Parecer nº 34/FEAM/URA SM - CAT/2025

Parecer Técnico FEAM/URA SM-CAT de LAS/RAS nº 34/2025				
Nº Documento do Parecer vinculado ao SEI: 109611461				
PA SLA Nº: 245/2025		SITUAÇÃO: Sugestão pelo Indeferimento		
EMPREENDEDOR:	Patricia Aparecida de Sousa Magalhães	CNPJ:	11.140.981/0001-99	
EMPREENDIMENTO:	Patricia Aparecida de Sousa Magalhães	CNPJ:	11.140.981/0001-99	
MUNICÍPIO:	São João Del Rei	ZONA:	Urbana	
COORDENADAS GEOGRÁFICAS (DATUM): WGS84	LAT/Y: 21°7'7,74" S	LONG/X: 44°14'16,35" W		
CRITÉRIO LOCACIONAL INCIDENTE:				
<ul style="list-style-type: none"> Não há incidência de critério locacional de enquadramento 				
CÓDIGO:	PARAMETRO:	ATIVIDADE PRINCIPAL DO EMPREENDIMENTO (DN COPAM 217/17):	CLASSE	CRITÉRIO LOCACIONAL
F-05-18-0	Capacidade de recebimento: 130 m³/dia	Aterro de resíduos da construção civil (classe "A"), exceto aterro para fins de terraplanagem em empreendimento ou atividade com regularização ambiental, ou com a finalidade de nivelamento de terreno previsto em projeto aprovado da ocupação	3	0

Parecer Técnico FEAM/URA SM de LAS/RAS - CAT nº 34/2025

Figura 2 – Imagem aérea datada de 15/03/2020 com a delimitação da ADA (em vermelho) e indícios de áreas de várzea e/ou sujeitas a inundações do rio das Mortes (setas em rosa). Fonte: Arquivos .shp encaminhados pelo empreendedor inseridos no software Google Earth.

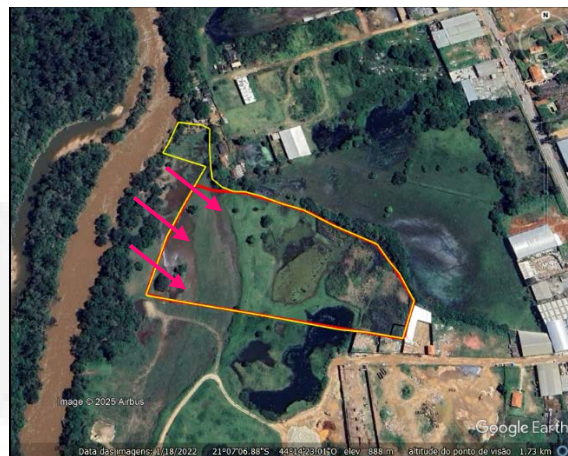
Observou-se, ainda, através da série histórica de imagens do software Google Earth indícios de áreas de inundação do rio das Mortes, inseridas na porção oeste da ADA do empreendimento, não sendo apresentado estudo de recorrência de inundações na referida área, em períodos de recorrência de 100 anos, acompanhado de anotação de responsabilidade técnica – ART.

Nas Figuras 2 e 3, referentes aos anos de 2020 e 2022, respectivamente, é possível observar indícios que a área projetada para o aterro de resíduos da construção civil Classe A está localizada em área de solo hidromórfico, com características de área de várzea e/ou sujeita a inundação do rio das Mortes.

Ressalta-se que de acordo com a norma técnica da ABNT NBR 13.896/1997, que diz respeito aos critérios para projeto, implantação e operação de aterros de resíduos não perigosos, orienta-se que o aterro deve ser localizado a uma distância mínima de 200 m de qualquer coleção hídrica ou curso de água. O aterro pleiteado dista cerca de 60 m do rio das Mortes, não atendendo a orientação da referida norma técnica.

Por fim, a disposição de resíduos sólidos em área de várzea e/ou área sujeita a inundação, trata-se de infração administrativa estabelecida no Art. 112 do Decreto Estadual nº 47.383/2018, tipificada no código 120 do Anexo I do referido decreto.
